Colón, 04 de Octubre de 2021.
DRCL-SEEIA-AC- 009-0410-2021

De acuerdo a lo establecido en el artículo 43 de Decreto Ejecutivo No. 123 de 14 agosto de 2009, modificado por el Decreto Ejecutivo No. 155 de agosto de 2011, le solicitamos la primera información aclaratoria al Estudio de Impacto Ambiental (EsIA) Categoría I, titulado **“CONSTRUCCIÓN DE ANEXO AL EDIFICIO EXISTENTE”** a desarrollarse Corregimiento de Puerto Pílon, Distrito de Colón y Provincia de Colón, que consiste en lo siguiente:

INFORME DE AMPLIACIÓN
ESTUDIO DE IMPACTO AMBIENTAL CATEGORIA I
"CONSTRUCCIÓN DE ANEXO A EDIFICIO EXISTENTE"

ESTUDIO DE IMPACTO AMBIENTAL CATEGORIA 1

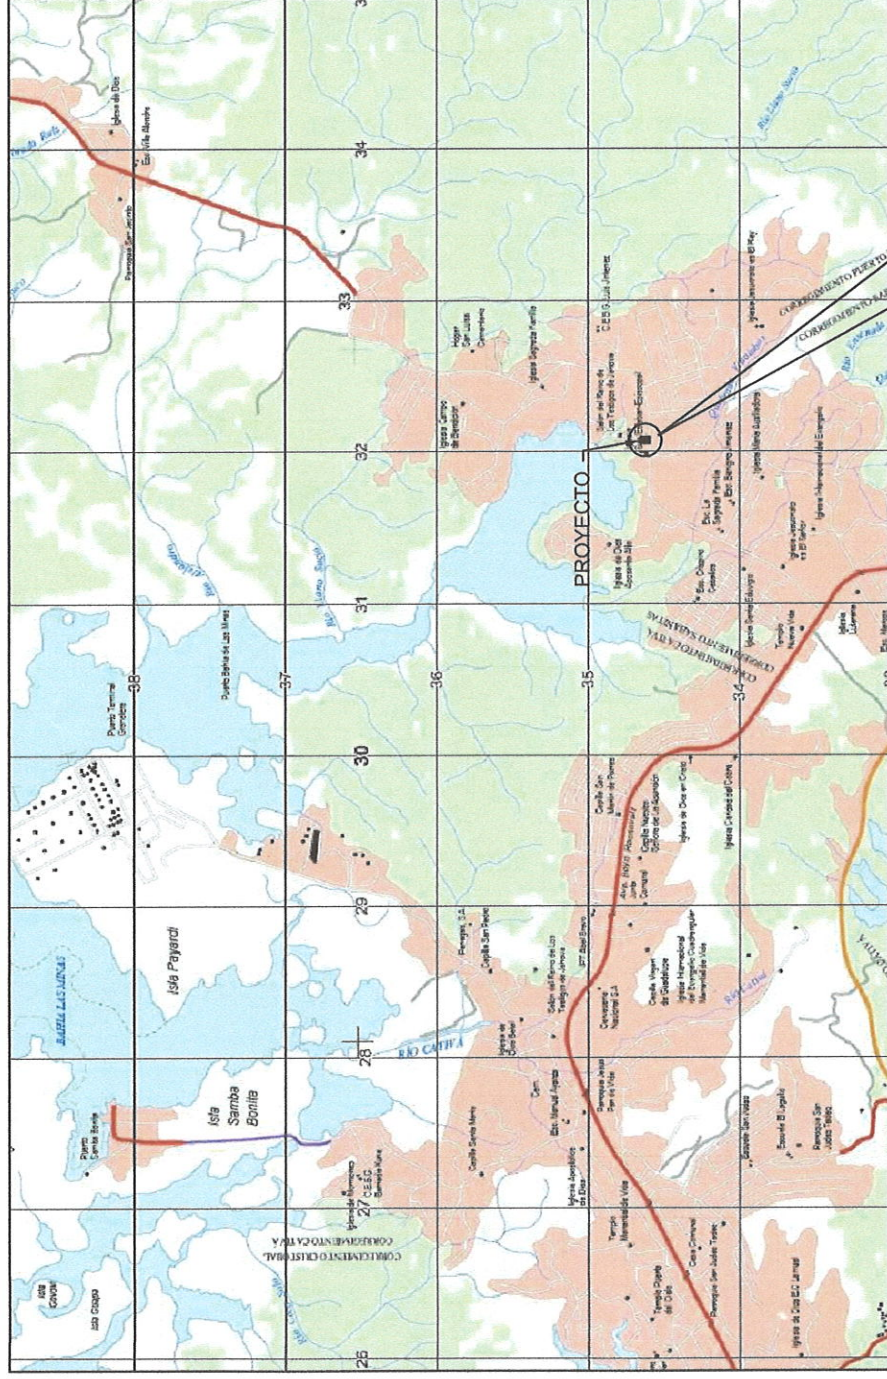
- a. Presentar zonificación uso de suelo emitido por la entidad correspondiente (MIVIOT o Municipio correspondiente).
2. En la página 15 y 16 del EsIA en el punto 5.2. Ubicación geográfica incluyendo mapa en escala 1:50000 y coordenadas UTM o geográficas del proyecto. En la Tabla de Coordenadas UTM de ubicación del proyecto en WGS84, no fueron presente en el formato que corresponde y en la página 59 donde se presenta el plano de ubicación geográfica no es legible por lo que se solicita:

- a. Presentar Ubicación geográfica, en un mapa a escala 1:50,000 del polígono del proyecto (que sea visible), de acuerdo al artículo 26 del Decreto Ejecutivo 123 del 14 de agosto de 2009, en los contenidos mínimos para Estudios de Impacto Ambiental en categoría I.

2. En la página 15 y 16 en el punto 5.2 Ubicación geográfica incluyendo mapa en escala 1:50 000 y coordenadas UTM o geográficas del proyecto. En la tabla de Coordenadas UTM de ubicación del proyecto en WGS84, no fueron presente en el formato que corresponde y en la página donde se presenta el plano de ubicación geográfica no es legible por lo que se solicita:
 - a. Presentar Ubicación Geográfica, en un mapa a escala 1:50 000 del polígono del proyecto (que sea visible), de acuerdo al artículo 26 del Decreto Ejecutivo 123 del 4 de agosto de 2009, en los contenidos mínimos para Estudios de Impacto Ambiental en categoría I.

R. Se adjunta como anexo plano cartográfico a escala 1: 50 000 del polígono del proyecto.

ZONIFICACION

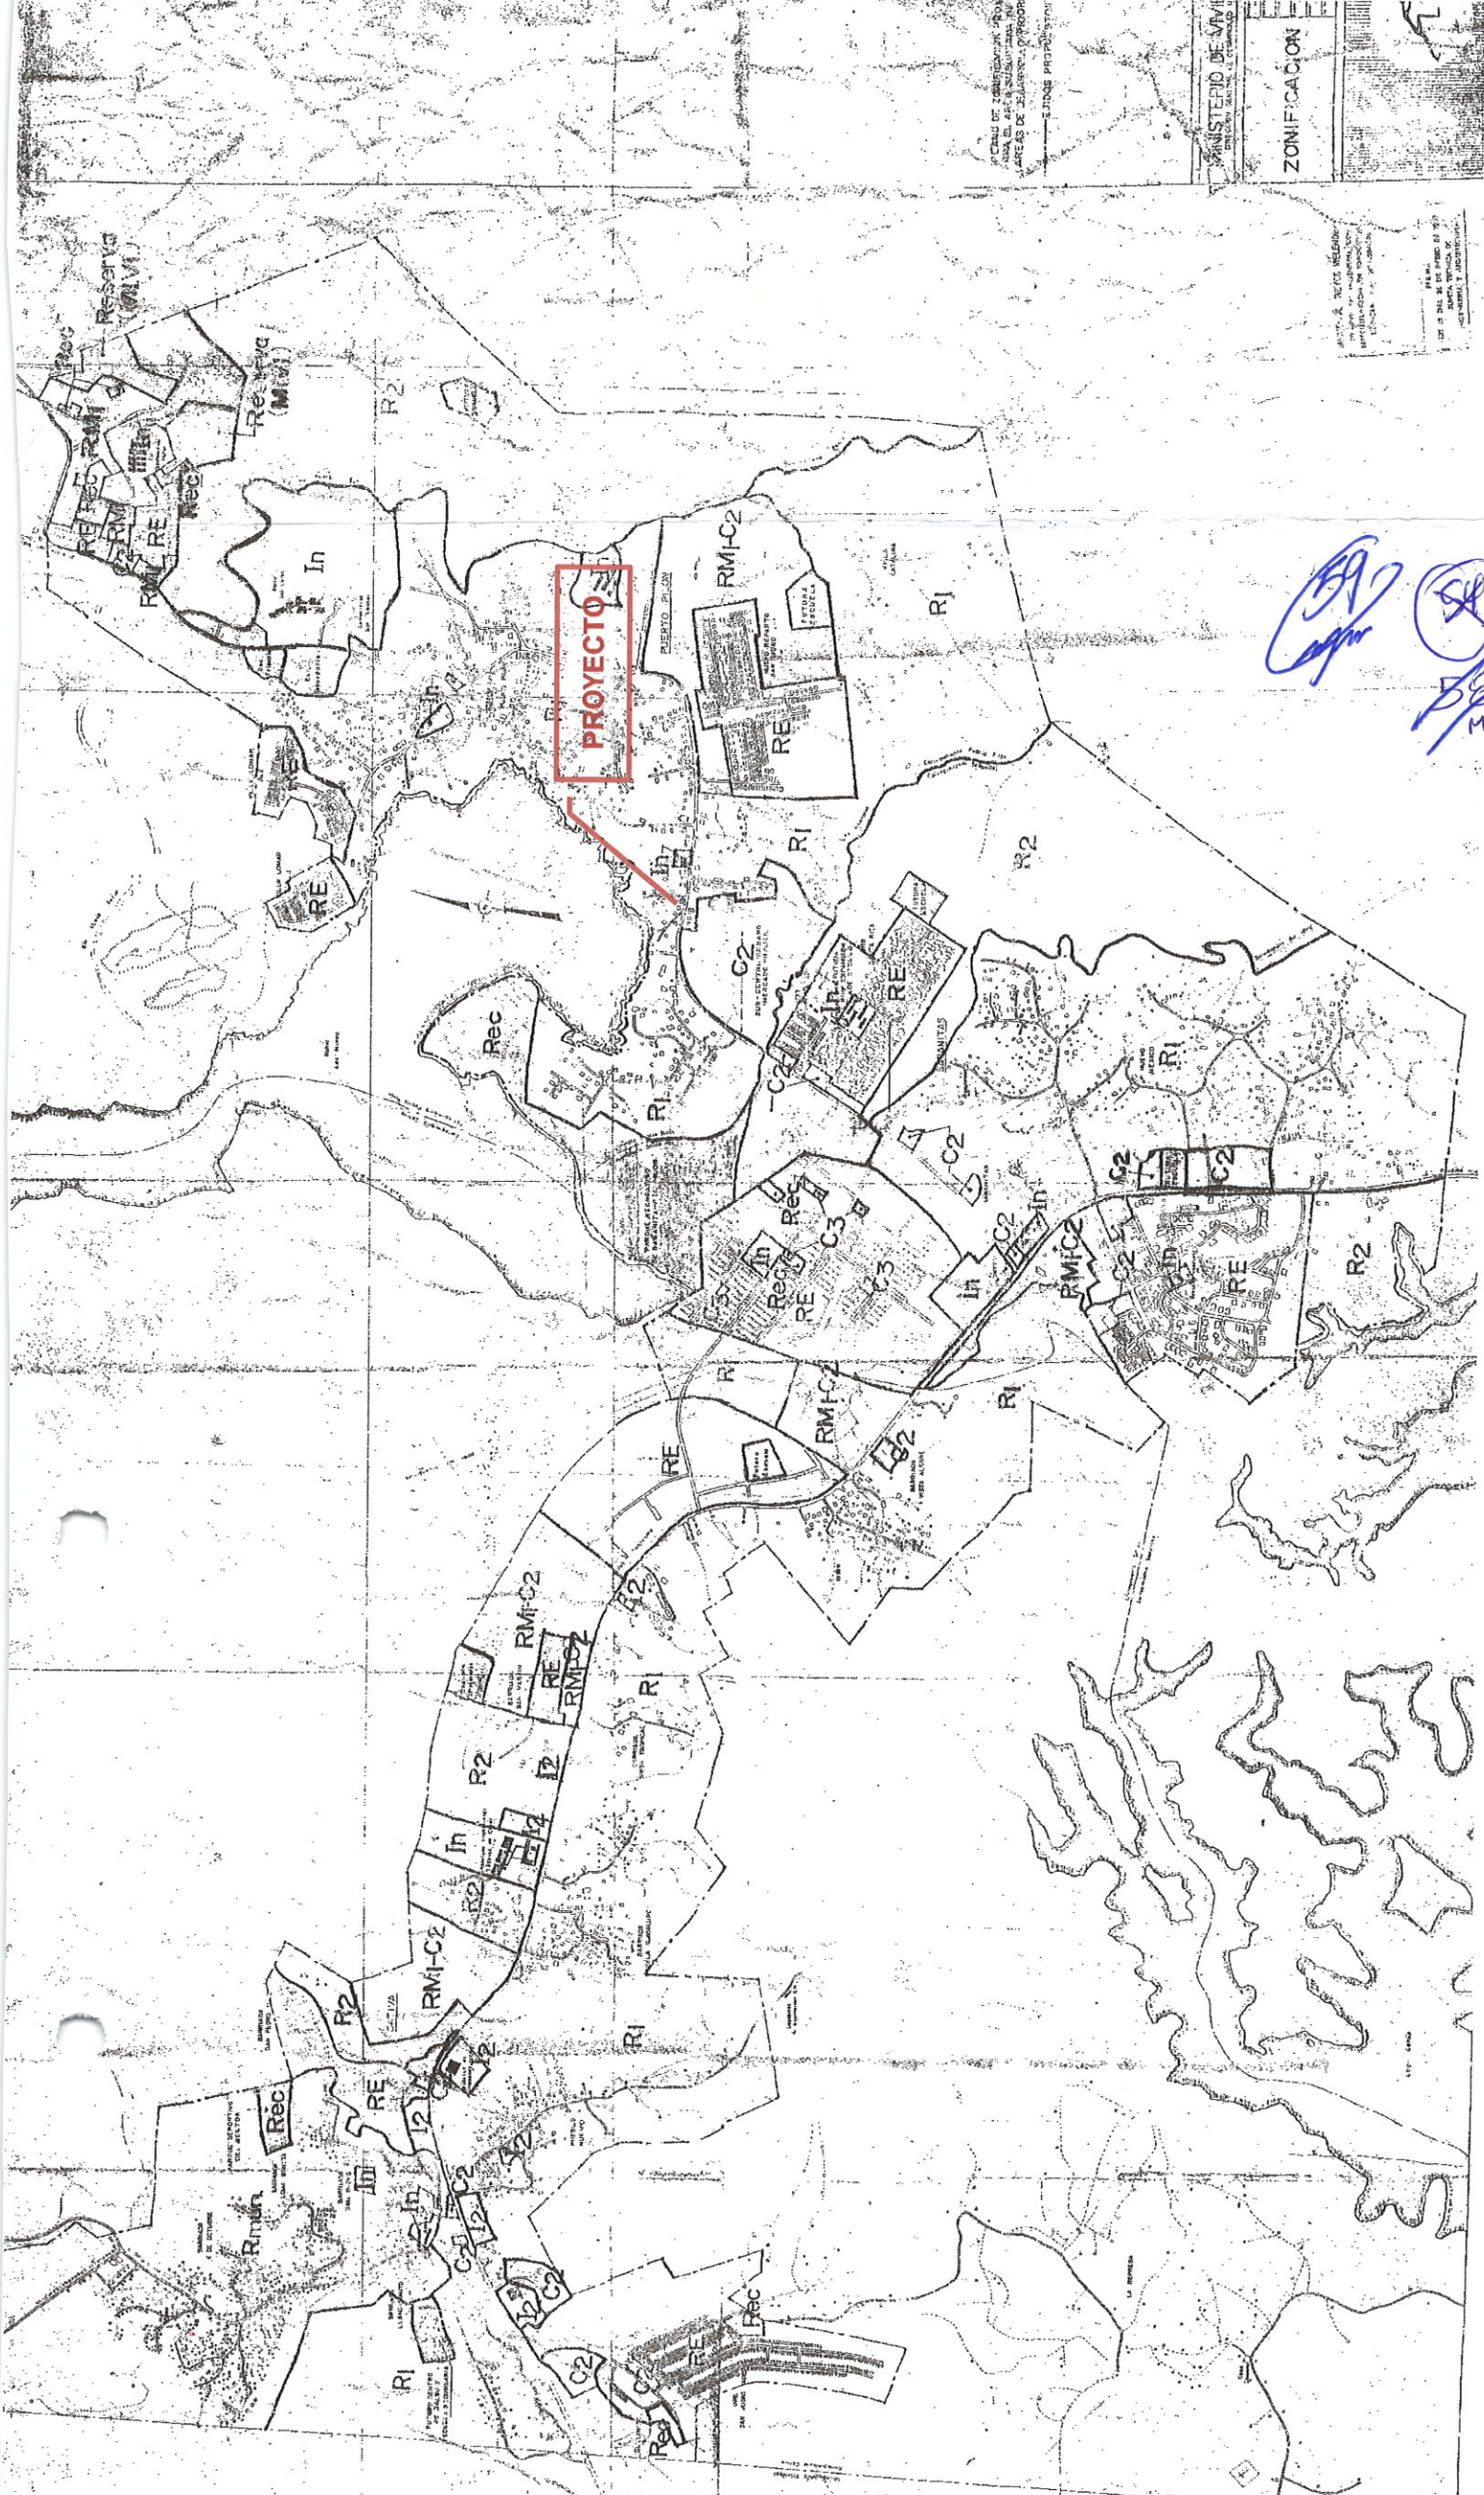
1. En la página 24 del EsIA punto **5.8 Concordancia con el Plan de Uso de Suelo**, indica: ***El área, donde se construirá el proyecto, posee la norma de zonificación C-2. Comercial de Alta Intensidad o Central***, por lo que se solicita:

1. En la página 24 del EIA punto **5.8 Concordancia en el Plan de uso de suelo, indica El área, donde se construirá el proyecto, posee la norma de zonificación C-2, Comercial de Alta Intensidad o Central**, por lo que se solicita:
 - a. Presentar zonificación uso de suelo emitido por la entidad correspondiente (MIVIOT o Municipio correspondiente).

R: El globo de terreno donde se desarrollará el proyecto, mantiene según la norma urbana de zonificación uso de suelo **In**. Esta categoría se define como Institucional (IN): Las zonas de usos institucionales comprenden, en el contexto tradicional y clásico, las actividades brindadas por una institución de servicio a la comunidad, ya sea de carácter estatal, municipal, autónoma o semiautónoma, ONG, o de carácter particular o privado, tales como los servicios de atención a la salud, escolares, culturales, gubernamentales o administrativos, seguridad, religiosos, centros deportivos y de entretenimiento, etc. Esta zona de usos del suelo sólo es aplicable para designar agrupaciones de este tipo de actividades. Cuando se trata de actividades ya existentes en parcelas aisladas, y que se incorporan a la

Se adjunta Plano de Zonificación para el área Suburbana de Colón, emitido por el Ministerio de Vivienda y Ordenamiento Territorial, en el que se puede ubicar el uso de suelo del terreno en el que se desarrollara el proyecto.
